**Modulo per la presentazione delle osservazioni per i piani/programmi/progetti sottoposti a procedimenti di valutazione ambientale di competenza statale**

ID: Codice procedura (ID\_VIP/ID\_MATTM):10844

Impianto per la produzione di energia elettrica da fonte eolica, costituito da 6 aerogeneratori della potenza complessiva di 37,2 MW, un sistema di accumulo da 25 MW e relative opere connesse in località "Rempillo" nel comune di Pitigliano (GR).

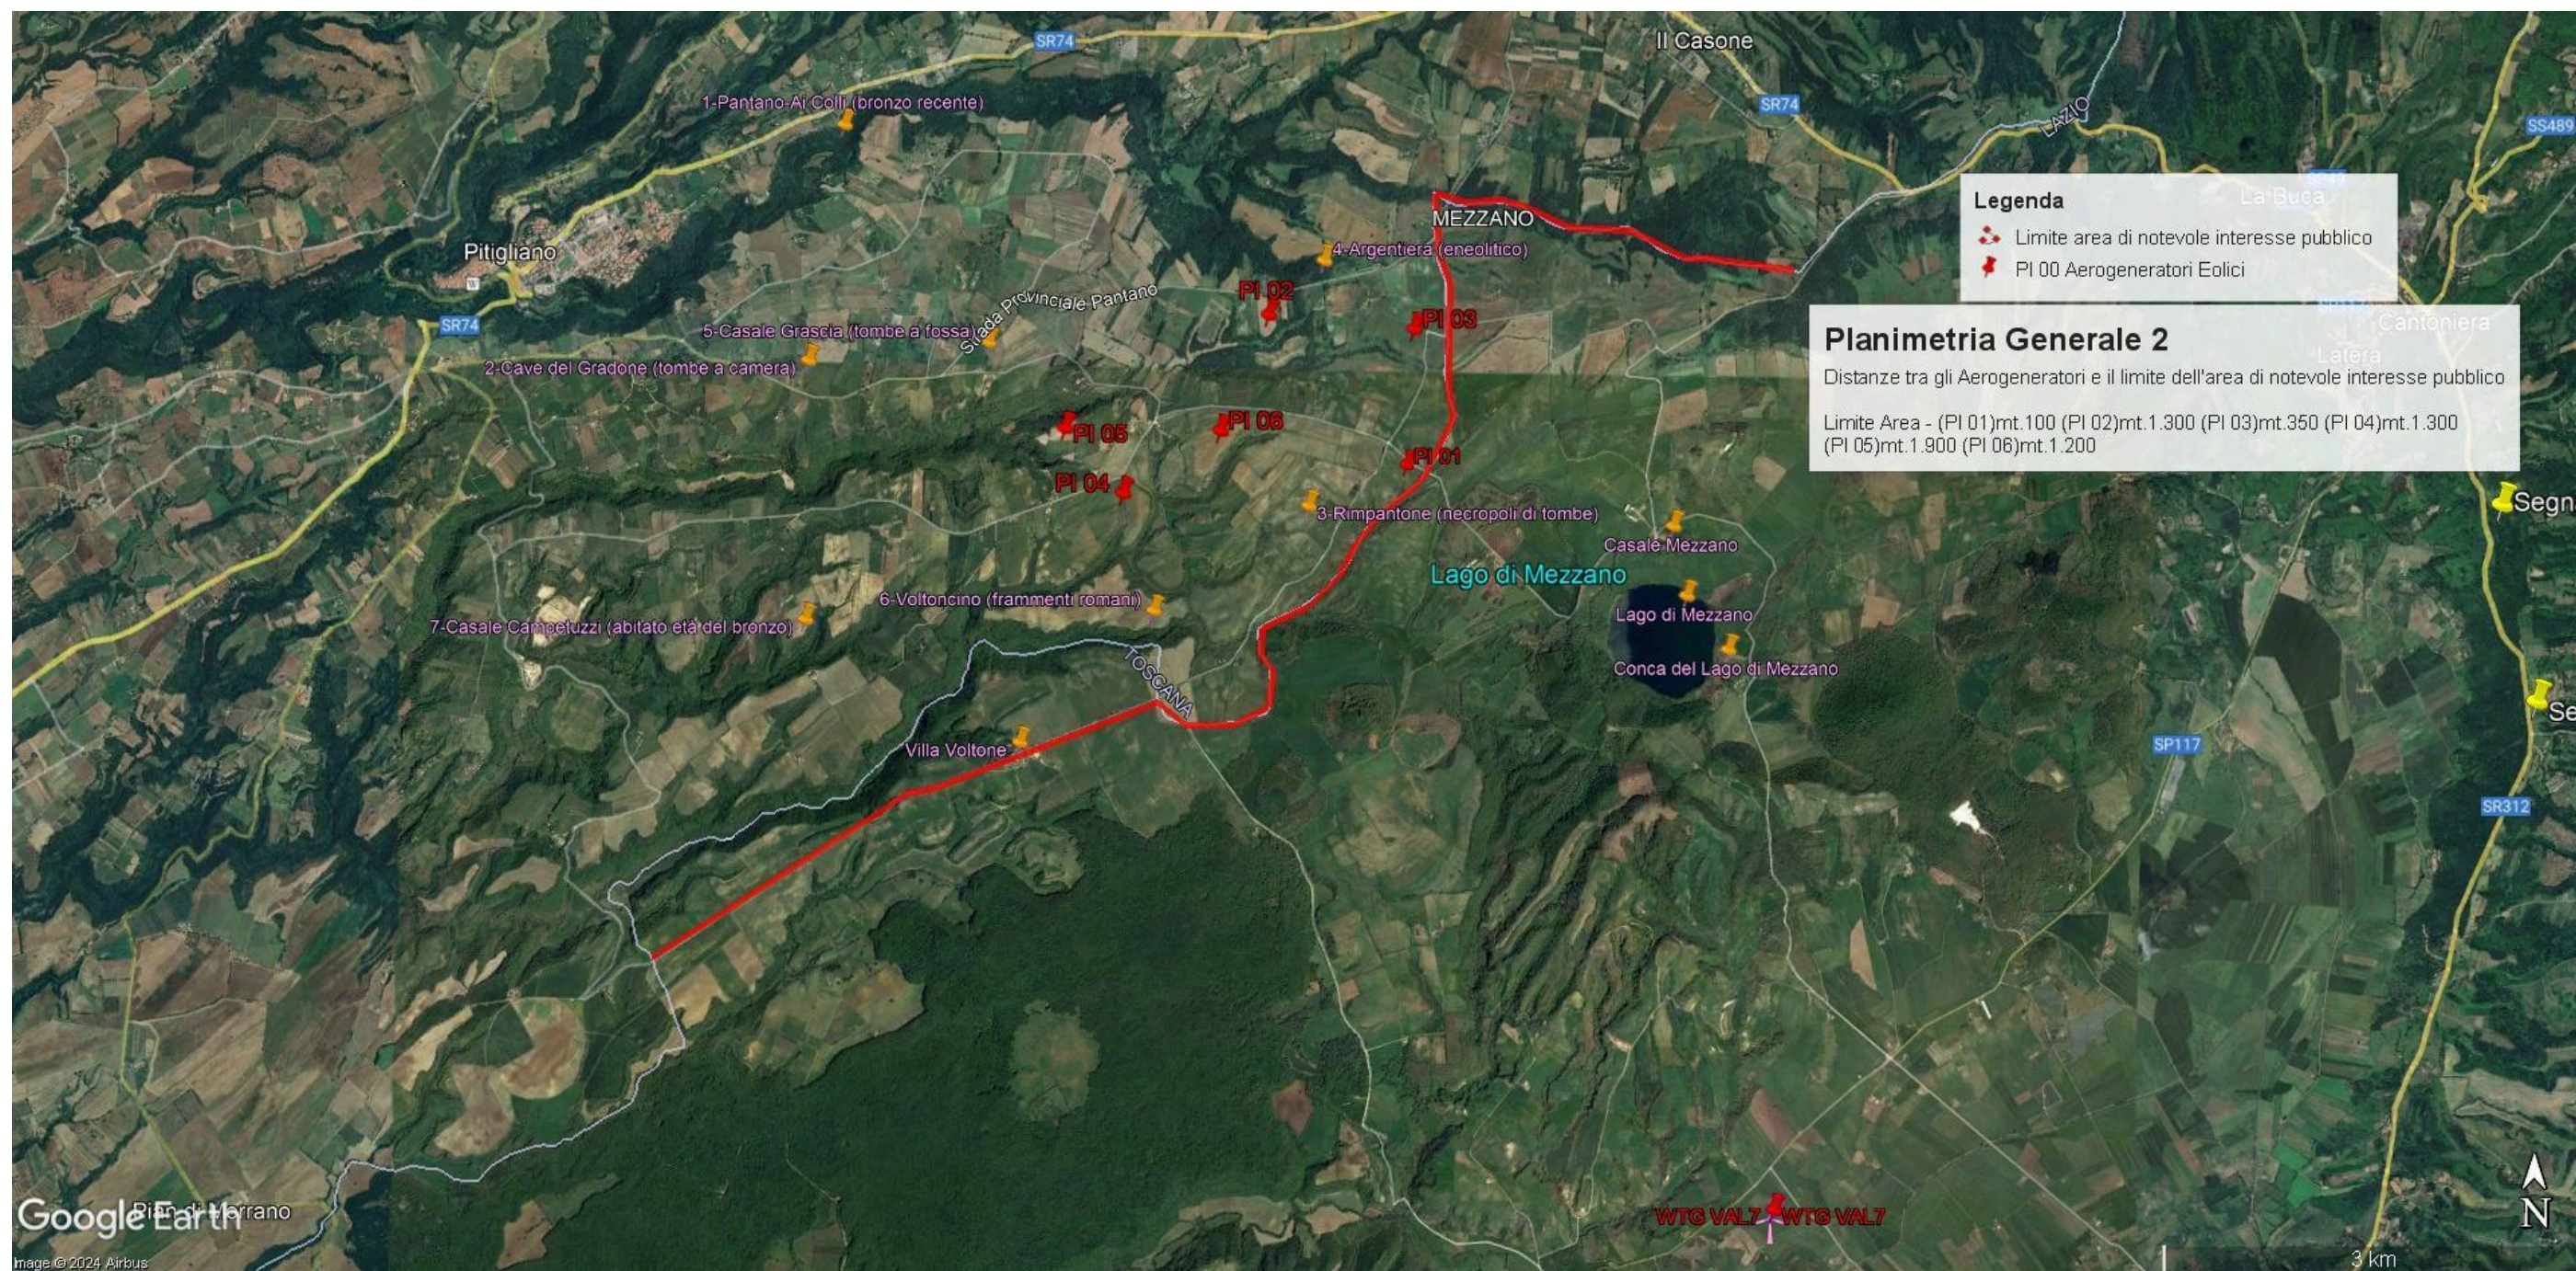
In sintesi, visti l'art. 20 comma 8 lettera c) quater del D.Lgs n 199/2021 e le Linee guida nazionali appena citate, considerato l'enorme impatto dell'impianto eolico industriale denominato "Rempillo" sulla zona paesaggistica di notevole interesse pubblico ben individuata nelle immagini n.1 e n. 2 e sui Beni Culturali evidenziati nell' immagine n. 3 dell'Allegato alle presenti Osservazioni, per la collocazione delle pale P04 e P05 direttamente all'interno del perimetro di un'area archeologica e per gli impatti anche sull'area intermedia e vasta dei pregiati territori laziali della Tuscia settentrionale e in particolare di quelli del pitiglianese ricco di emergenze agricole, naturalistiche, storiche e archeologiche del periodo etrusco ma non solo, si chiede che venga negata l'autorizzazione all' insediamento dell'impianto eolico denominato "Rempillo".

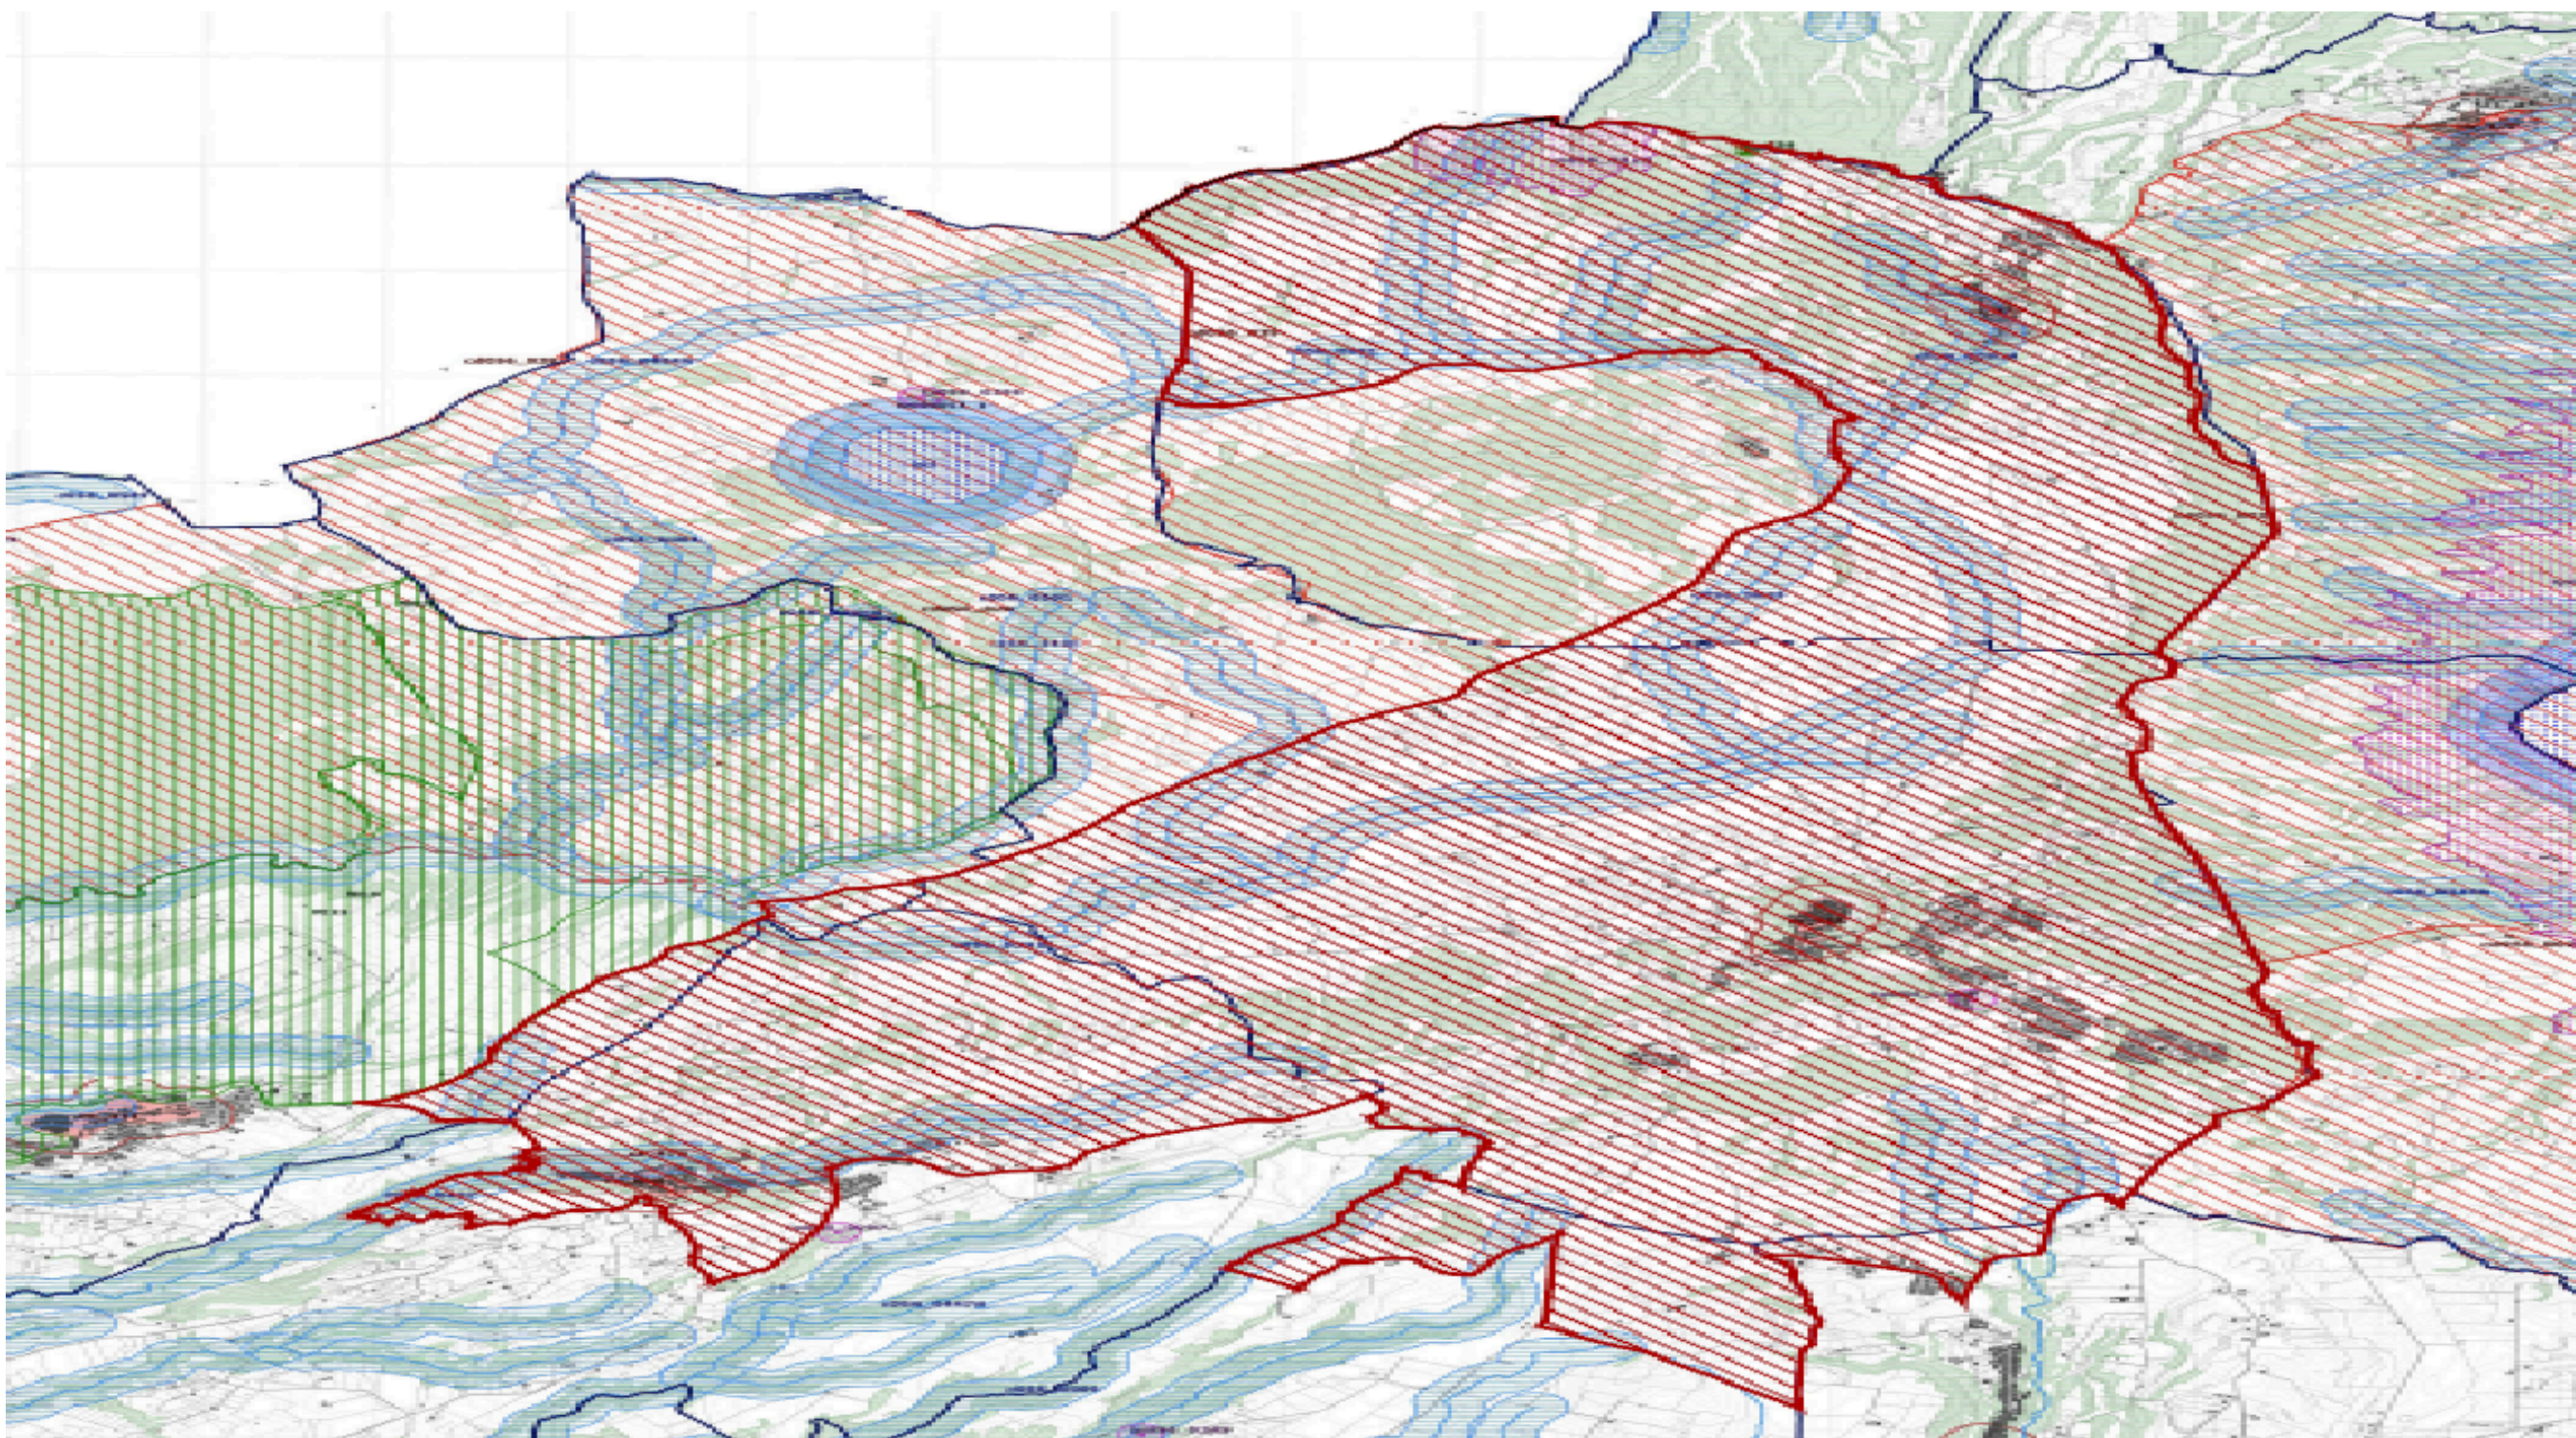
Alla luce del combinato disposto dal "vincolo sul patrimonio paesaggistico (artt. 136 e ss. e 142 del decreto legislativo n. 42/2004 e ss.mm.ii.) e sui beni culturali" (artt. 10 e ss. del decreto legislativo n. 42/2004 e ss.mm.ii.) e dal comma 8 lettera c-quarter del D.Lgs 191/2021 e ss.mm.ii si evince che, ad oggi, le aree in cui sono previsti gli insediamenti dei sei aereogeneratori dell'impianto eolico denominato "Rempillo" non sono idonee perché ricadono tutte all'interno della fascia di rispetto dei **beni paesaggistici di notevole interesse pubblico denominati "Conca del Lago di Mezzano e territorio circostante" (D.M. 22.05.1976)** comprendente anche il **vincolo "Selva del Lamone" (D.M. 22.05.1984)** tutelati **dall'art. 136 del Codice dei Beni Culturali e del Paesaggio** e in particolare un aerogeneratore ( P01) è a 100 metri dal primo vincolo citato e gli altri cinque compresi in una distanza massima tra 1 km e 2 km ( vedi immagine n. 1 dell'ALLEGATO). Nella fascia di rispetto dei 3 km anche la porzione di vincolo rappresentato dalla Selva del Lamone che gode di altre importanti tutele in quanto Riserva Naturale regionale (L. 394/91 e L.R. 29/97), Zona di Protezione speciale (ZPS) insieme ai Monti di Castro collegati tra loro da una Zona di Conservazione Speciale (ZSC), il sistema fluviale Fiume Fiora-Olpeta. La Selva del Lamone oltre il vincolo paesaggistico di notevole interesse pubblico che la rende area non idonea all'installazione degli impianti FER anche nelle sue fasce di rispetto dei 3 km, gode di un'altra tutela che ne rivela l'importanza di area di importanza internazionale per l'avifauna IBA (012) che viene collegata all'altra IBA (099) Lago di Bolsena attraverso la ZPS Caldera di Latera e la ZSC Lago di Mezzano che insieme sono compresi nel vincolo paesaggistico " Conca Lago di Mezzano..." e verranno uniti dal nuovo vincolo paesaggistico "*Ambito paesaggistico, geologico e geomorfologico dell'orlo della caldera di Latera e delle sue pendici interessate dai centri eruttivi periferici*" ( si veda a riguardo la proposta pubblicata sul sito del MIC in data 09/08/2023 e

l'immagine n. 2 dell' ALLEGATO) all'area di notevole interesse pubblico " Conca del lago di Bolsena" (D.M. 24.10.1960). Praticamente una vasta zona che per interesse paesaggistico e naturalistico oltre che storico, archeologico e identitario rappresenta un unicum nel panorama nazionale.
